Gemeinde Bad Grönenbach – Innerörtlicher Bebauungsplan „Ittelsburg“

Abwägung der vorgebrachten Stellungnahmen im Rahmen der Beteiligung der Behörden und sonstigen Träger der öffentlichen Belange gemäß § 4 Abs. 1 BauGB sowie der Öffentlichkeit gemäß § 3 Abs. 1 BauGB

Abwägung in der Sitzung am 14.05.2024

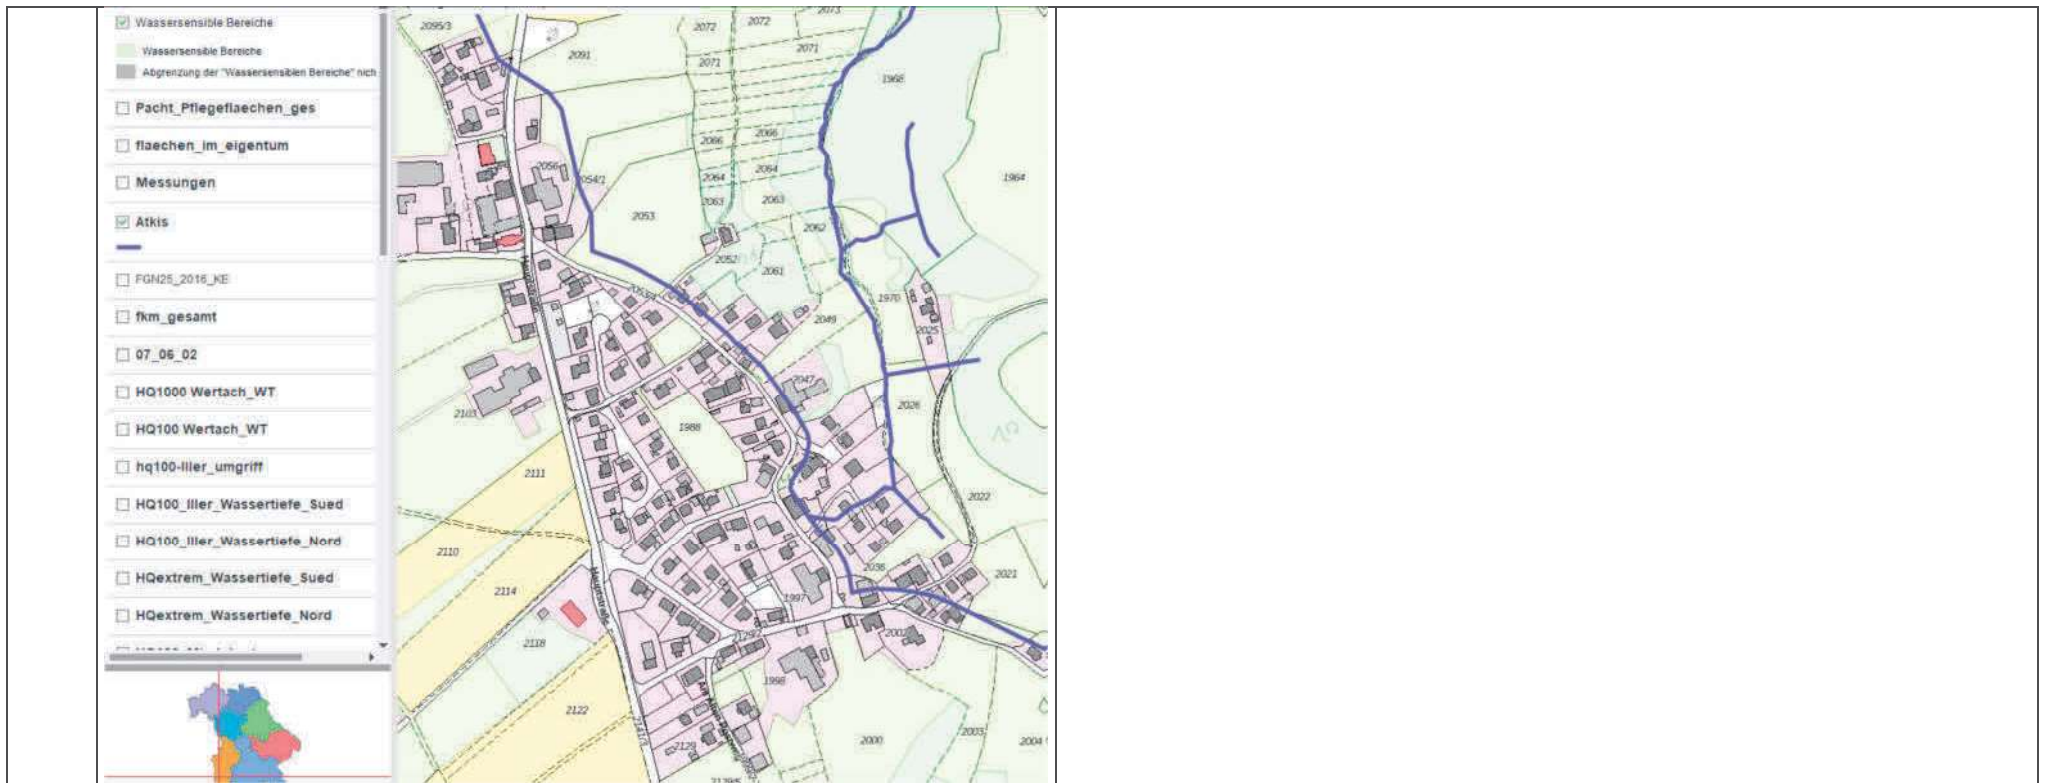
7. Gewässerökologie

Unabhängig von der Hochwassergefahr sind auch die ökologischen Gesichtspunkte für die Gewässer 3. Ordnung innerhalb des Geltungsbereiches des Bebauungsplans zu beachten. Hierfür ist die Lage der jeweiligen Bachläufe darzustellen und für die bestehende Bachverrohrung sind Freiräume festzulegen, welche eine Öffnung derzeit verrohrter Bachläufe ermöglichen könnten. Zudem sind für die Gewässer 3. Ordnung innerhalb des Geltungsbereiches des Bebauungsplans (siehe in etwa blaue Linie in der Legende mit „Atkis“ bezeichnet) neben den offenen und neben den derzeit verrohrten und künftig zu öffnenden Bachläufen beidseitige Uferpufferstreifen von mindestens 5 m Breite von jeglichen Bebauungen, Einfriedungen oder sonstigen Anlagen freizuhalten. Die Vorgaben des Gewässerentwicklungskonzeptes (GEK) des Marktes Bad Grönenbach vom August 2010 sind zu beachten.

Zu 7.: Im Rahmen der Sanierung der Ortskanalisation wurde der verrohrte Bachlauf in die Dorfstraße bzw. Gsängstraße verlegt. Der Bach wird entsprechend dem tatsächlichen Bestand/Verrohrung in der Planzeichnung dargestellt.

Im Gewässerentwicklungskonzept von 2010 ist der Bach ebenfalls verrohrt dargestellt und es sind keine Maßnahmen im Ortsbereich Ittelsburg vorgesehen. Die Ergebnisse des GEKs werden in die Begründung aufgenommen. In der Studie zum Hochwasserschutz (IB Jellen 2004) sind verschiedene Varianten zur Umsetzung von Hochwasserschutzmaßnahmen ausgearbeitet. Auch hier ist keine Öffnung der Verrohrung innerhalb des Ortsgebiets vorgesehen. In einer Variante ist lediglich die Bachöffnung nordöstlich der Bebauung dargestellt.
